SUPERINTENDENCIA DE INDUSTRIA Y COMERCIO			
RAD:	13-295217- -5	FECHA:	2014-07-29 15:51:43
DEP:	2020 DIRECCION DE NUEVAS CREACIONES	EVE:	378 FASE NACIONAL INCLUIDO CAPITULO I
TRA:	11 PCT-PATENTE DE INVENCION CAPITULOS I Y II	FOLIOS:	8
ACT:	519 PRESENTACION

Asunto: Radicación: 13-295217- -5
 Trámite: 11
 Evento: 378
 Actuación: 519
 Oficio: 9233
 Folios: 8

Título de la solicitud: "Procedimiento para la extracción de productos bioquímicos obtenidos a partir de un proceso de carbonización hidrotermal de biomasa" (Pág. 1, radicado N° 13-295217-00000).

Fig. 1 D1 (ES 2 339 320)

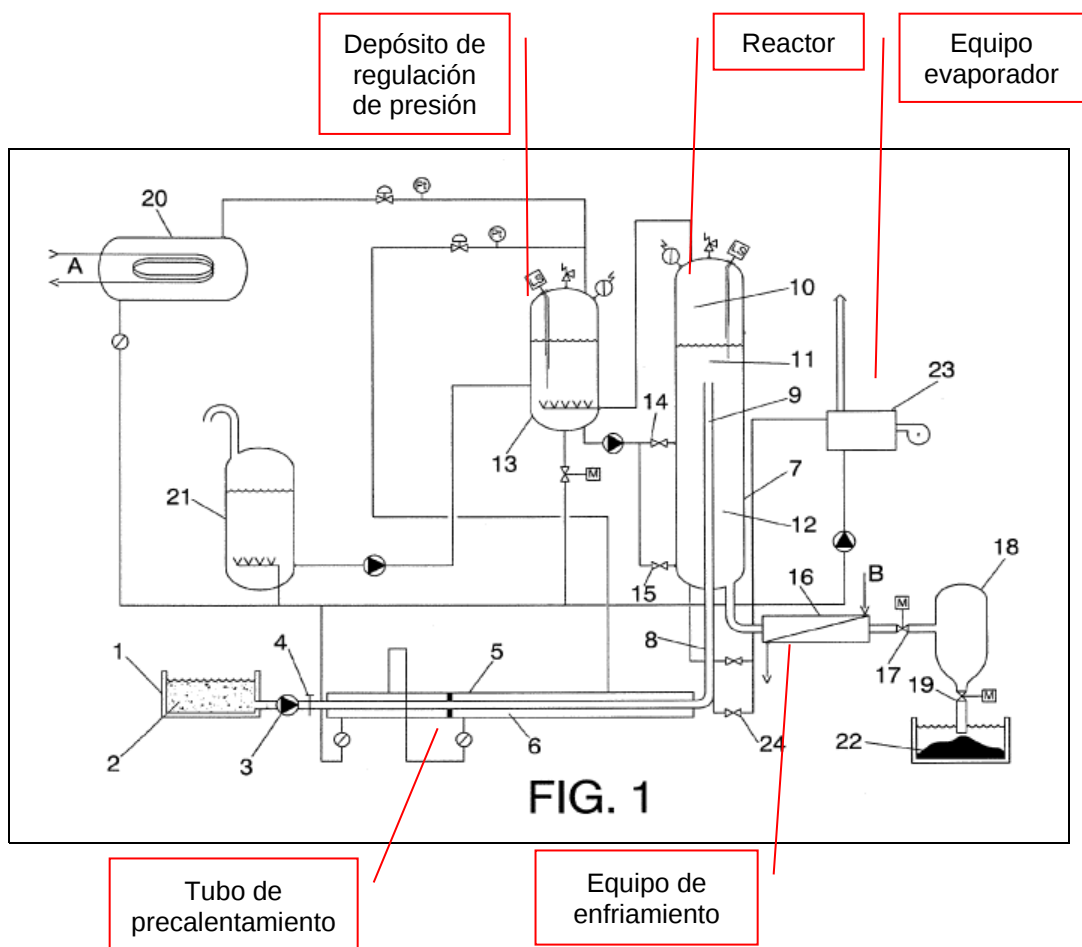
Características esenciales	D1
Sistema para llevar a cabo un procedimiento caracterizado porque comprende:	La instalación para llevar a cabo el proceso de carbonización hidrotermal que comprende al menos los siguientes equipos (Pág. 5, líneas 37 y 38).

(a) un reactor vertical con nivel definido y una zona de acumulación de vapores y gases en su parte superior donde tiene lugar el proceso de carbonización hidrotermal de biomasa;	Un reactor de flujo invertido (Pág. 5, líneas 44). El reactor consta de, al menos cuatro zonas diferentes: un tubo de ascenso, una zona de gases, una zona de polimerización y una zona de maduración (Pág. 6, líneas 9 y 10) Reactor vertical de flujo invertido (7) (Pág. 7, línea 61 y Fig. 1).

(b) un tubo de precalentamiento situado anteriormente al reactor vertical	El equipo de precalentamiento consiste en al menos un intercambiador de calor, preferentemente un tubo prezurizado de doble pared, (Pág. 5, líneas 57 a 59). Tubo de precalentamiento (5) (Pág. 7, línea 58 y Fig. 1).

(c) un equipo evaporador alimentado con condensados de proceso y con fuente de calor externa para generar vapores que se introducen en la parte alta del reactor y/o en el tubo de precalentamiento	Caldera de vapor (23) (Pág. 7, línea 39, y Fig. 1).

(d) un sistema de condensación de vapores que comprende un conjunto de equipos de condensación a donde se conducen directamente los vapores y gases obtenidos en el reactor vertical.	Equipo de enfriamiento (16) (Pág. 7, línea 25 y Fig. 1)
---	---

De acuerdo con la tabla anterior, las características esenciales del sistema de la reivindicación 13 habían sido divulgadas previamente en el documento D1, por lo tanto, la materia reivindicada no es nueva.

- Reivindicación 14: Un reactor para llevar a cabo un procedimiento de carbonización hidrotermal, caracterizado porque es un reactor vertical de flujo invertido (Pág. 5, líneas 28 y 29).
- Reivindicaciones 15 y 16: Depósito de regulación de presión (13), válvulas de regulación (14) y (15) (Pág. 7, líneas 19 a 21 y Fig. 1). Además durante esta etapa, al tratarse de una fase de naturaleza exotérmica, será necesario aportar cierta cantidad de agua al proceso para lograr mantener la temperatura de operación estable en torno a unos 191 °C, así como asegurar el volumen constante en el reactor. Este aporte se realiza a través de las válvulas (14) y (15) y procederán del depósito de regulación de presión (13).
